**Stavba: Rekonstrukce západního vstupního prostranství do areálu Kamencového jezera z ulice Přemyslova a městské pláže****Věc: Oznámení Variace č.12 – Městská pláž – změna ploch**

**Věc:** Pokyn Zástupce objednatele k provedení Variace č. 12

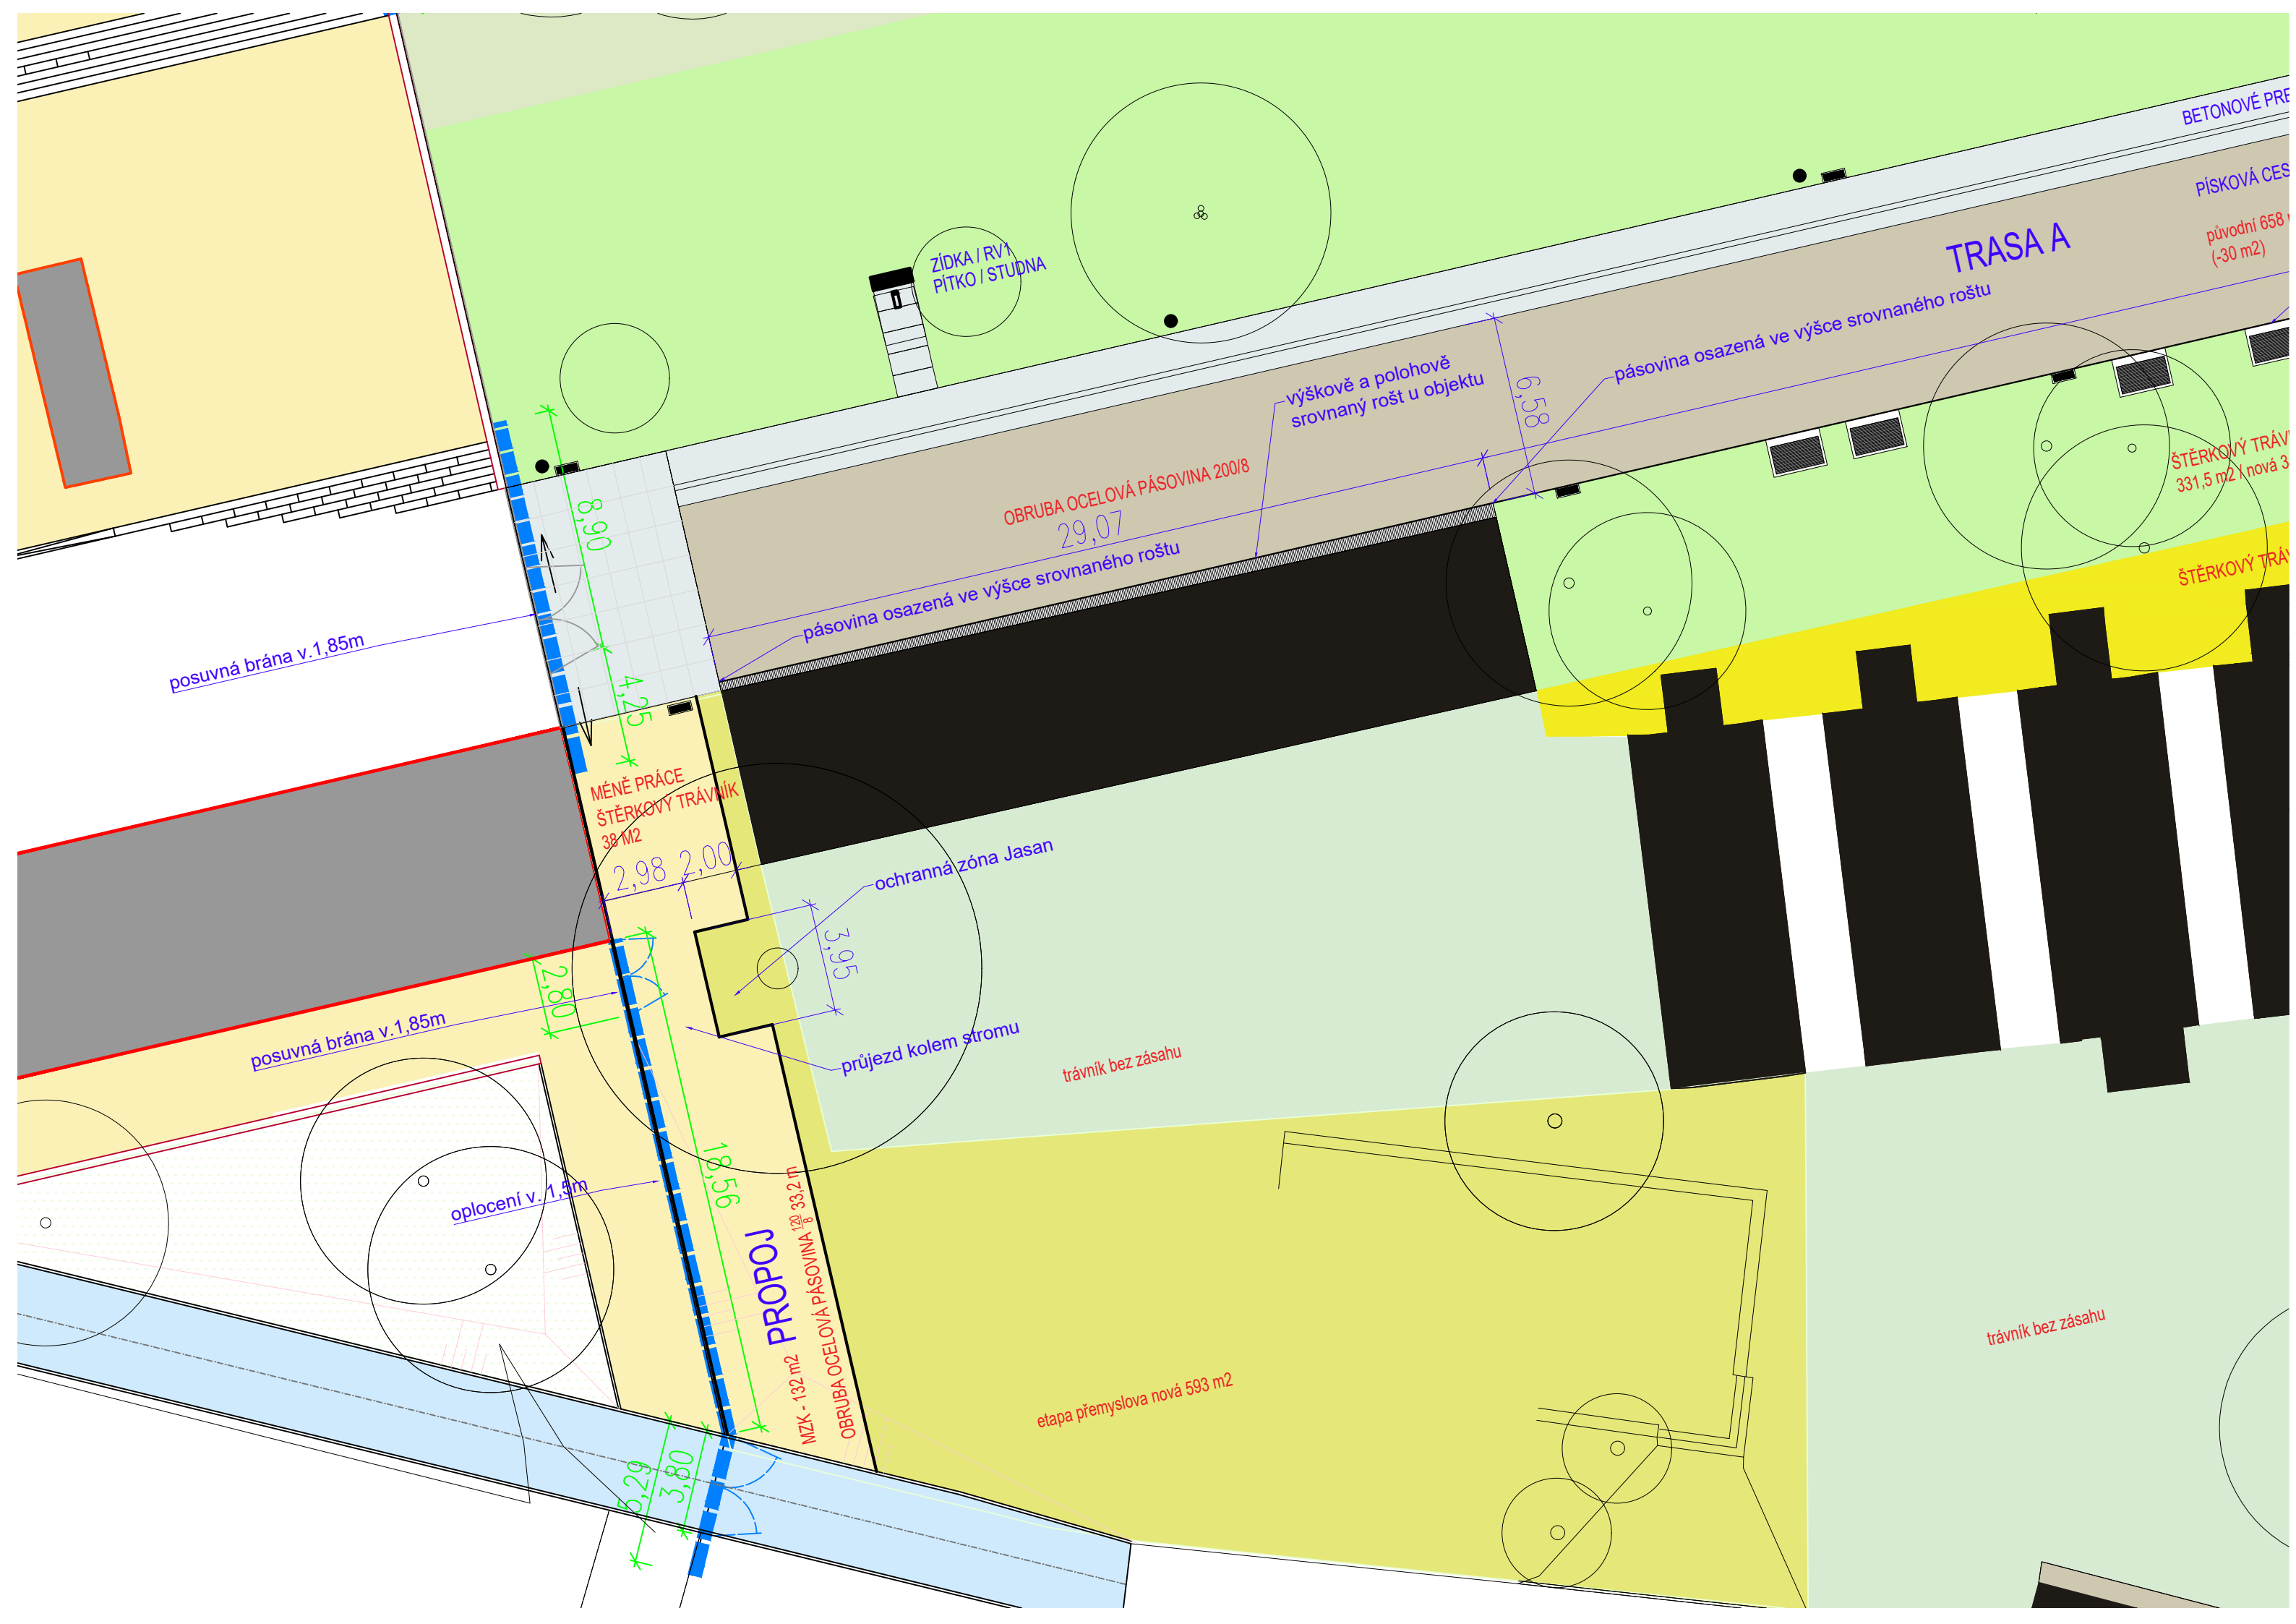
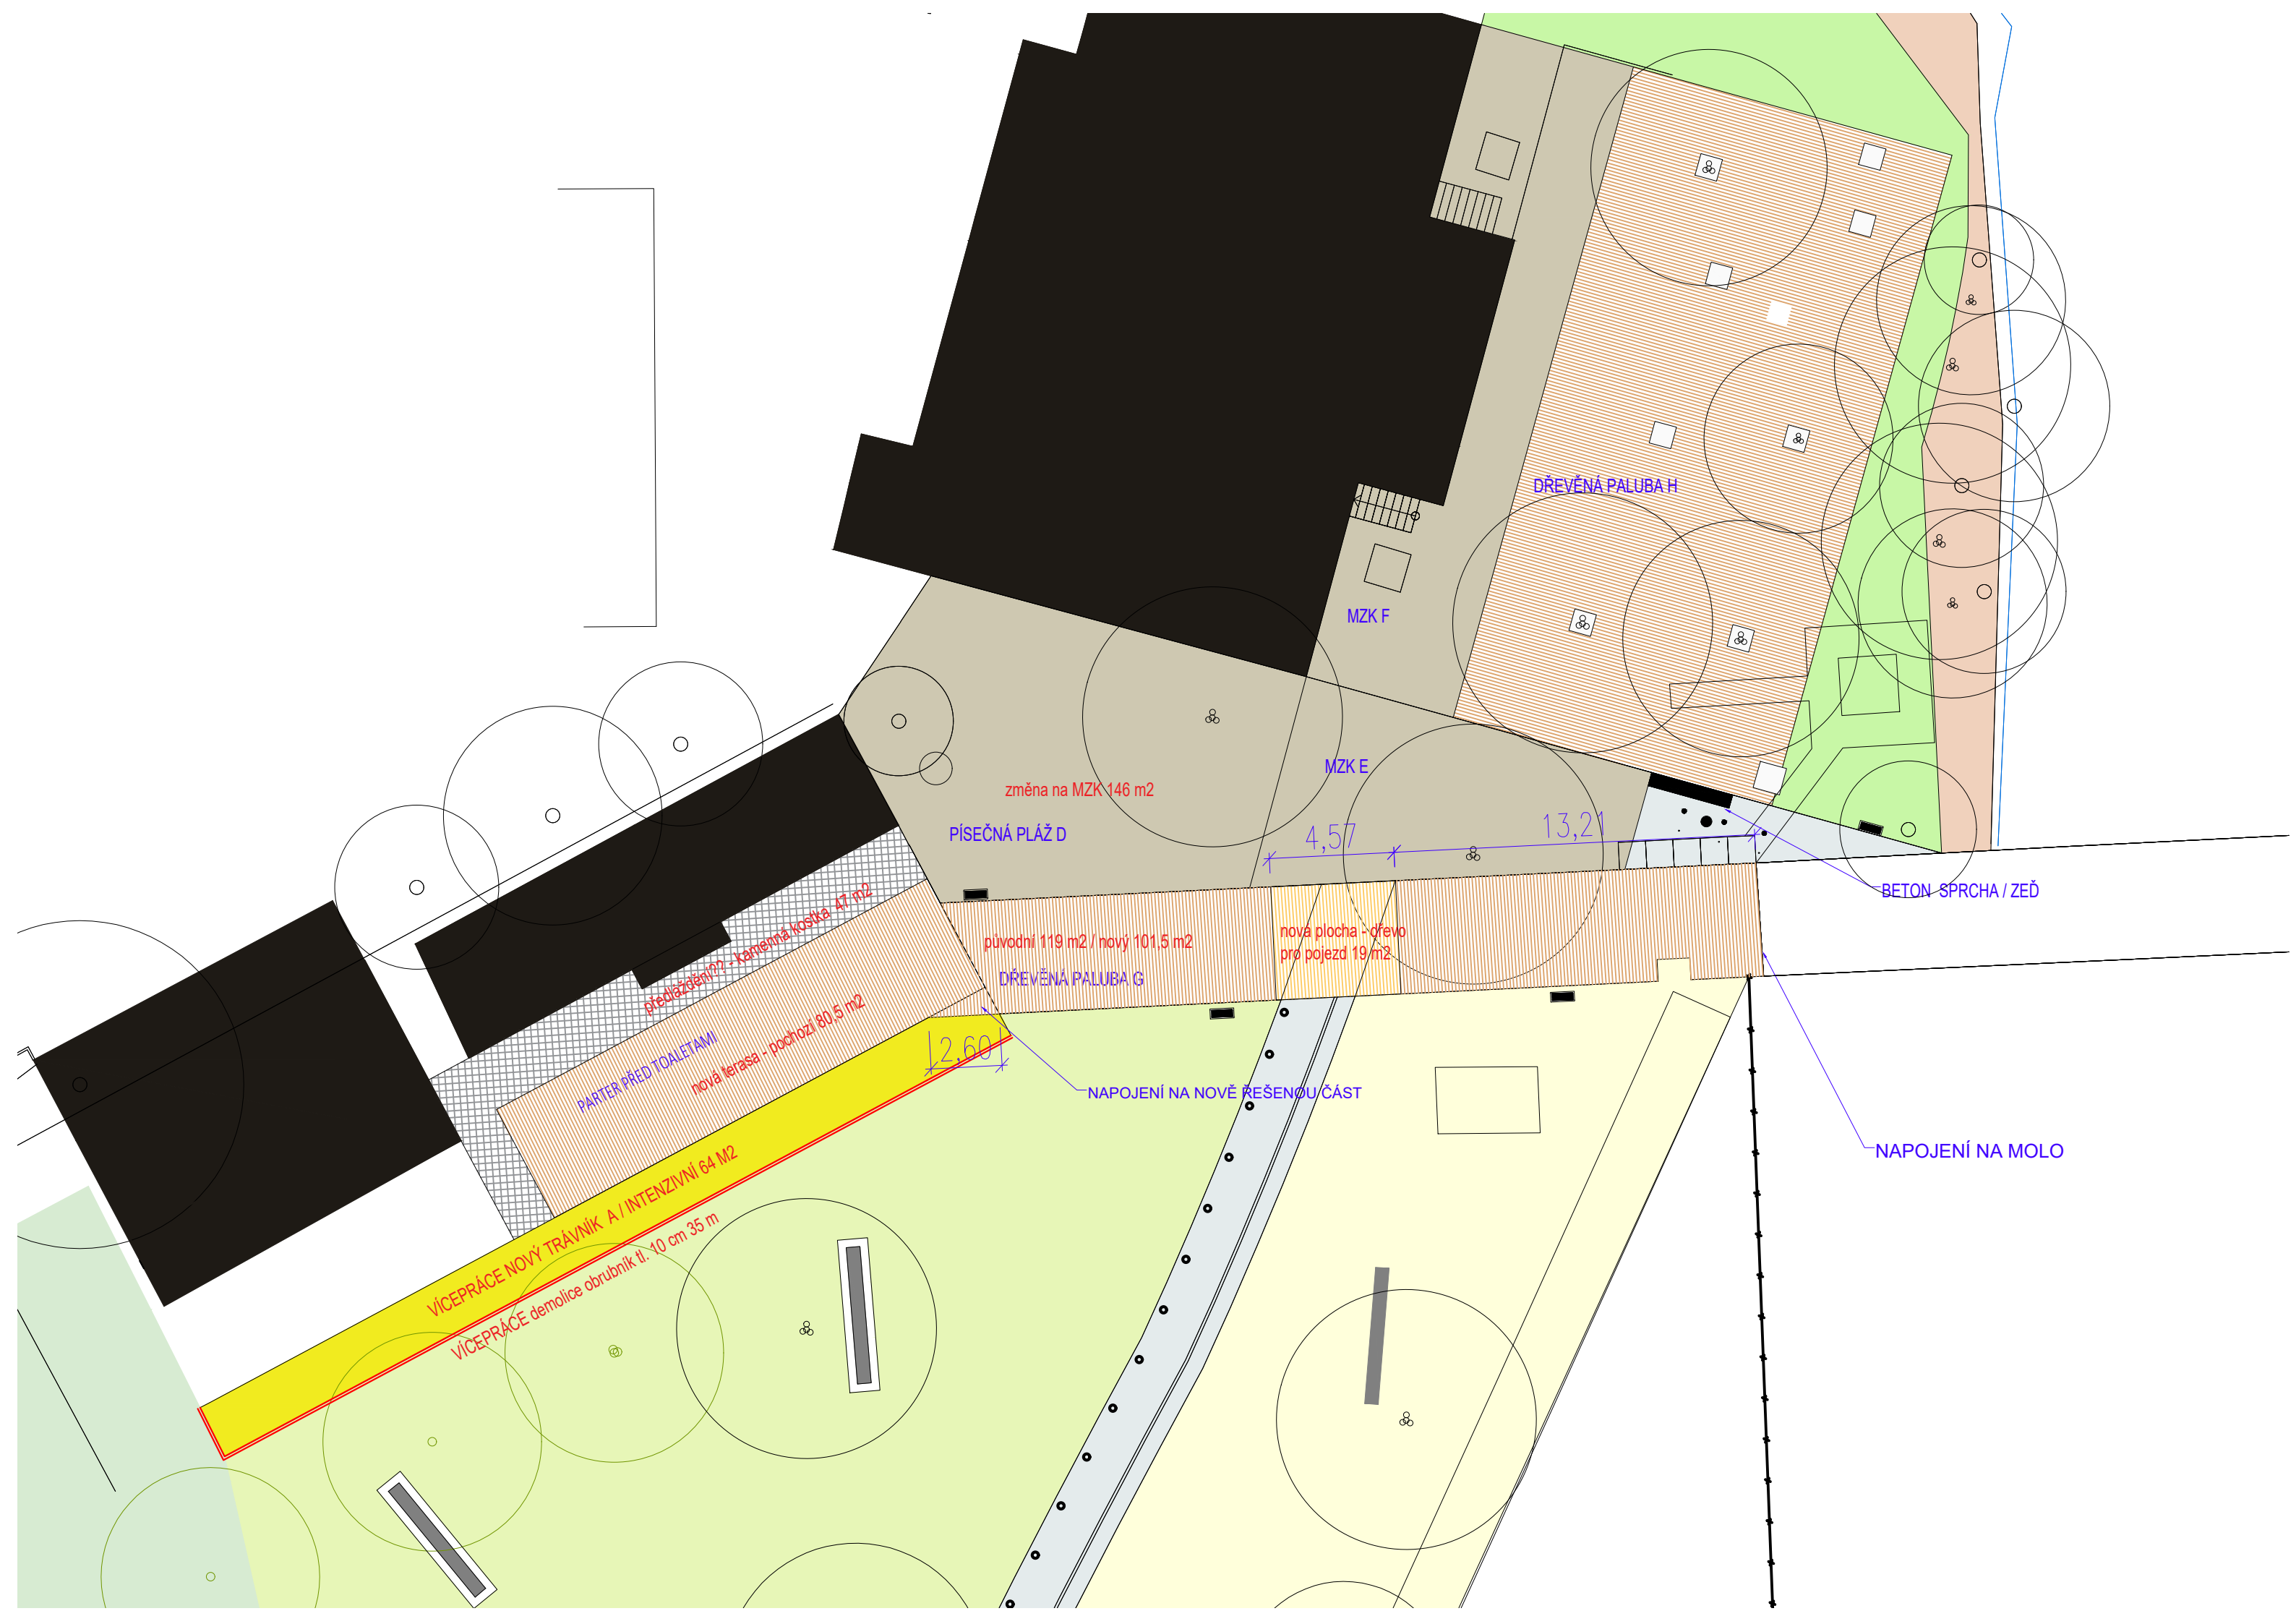
Dle požadavku Objednatele v návaznosti na požadavky provozovatele Kamencového jezera, byly upraveny tyto plochy:

1. Propojka pod SO 05 mezi areálovou asfaltovou komunikací a plochou z atypické betonové dlažby bude provedena z MZK a bude lemována obrubou z ocelové pásoviny 120/8.
2. Dřevěný rošt u stávajícího objektu bude výškově a polohově srovnán a od plochy MZK bude oddělen obrubou z ocelové pásoviny 200/8.
3. Písečná pláž D bude změněna na komunikaci z MZK.
4. Část dřevěné paluby G bude upravena pro pojezd (zásobování dřeváku).
5. V parteru před toaletami bude provedena nová dřevěná terasa.
6. V parteru před toaletami se vybourali veškeré zpevněné plochy a bude provedena kamenná dlažba z žulové kostky K8/10 včetně podkladních vrstev.

AD vypracoval návrh technického řešení včetně výkazu výměr, který zhotovitel ocenil.
